Видимые различия натяжных роликов 531 0280 10

LuK AS номер: 531 0565 30

Как следствие непрерывного развития нашей продукции, был модифицирован натяжной ролик 531 0565 30.

Рис. 1: 531 0565 30 (старая версия)

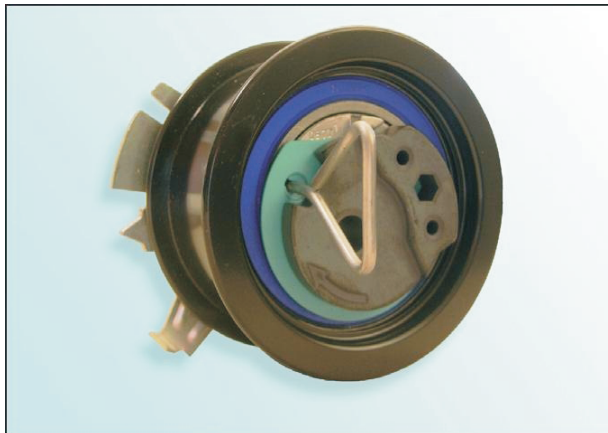
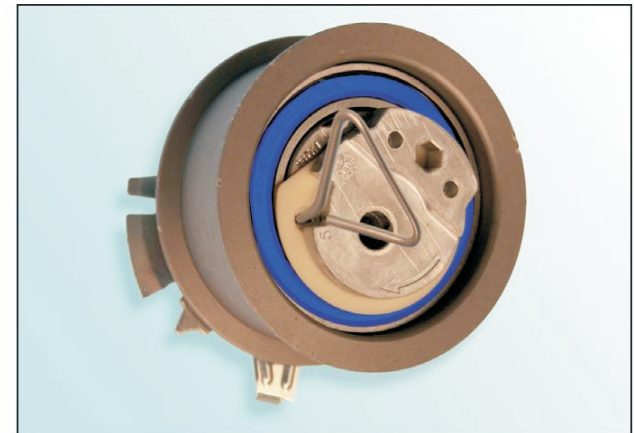
- Эксцентриковый кулак выполнен из металлокерамики.
- Покрытие поверхности - E-coat (черное).
- Кольцо уплотнения синего цвета.

- Эксцентриковый кулак выполнен из литого алюминия.
- Покрытие поверхности - фосфат цинка (светло-коричневое).
- Кольцо уплотнения коричневого или синего цвета.

«Старая версия» натяжного ролика **НЕ** исключается и также может быть использована и установлена в соответствии с инструкциями производителя!

При монтаже «новой версии» убедитесь, что покрытие поверхности натяжного ролика **не** повреждено!
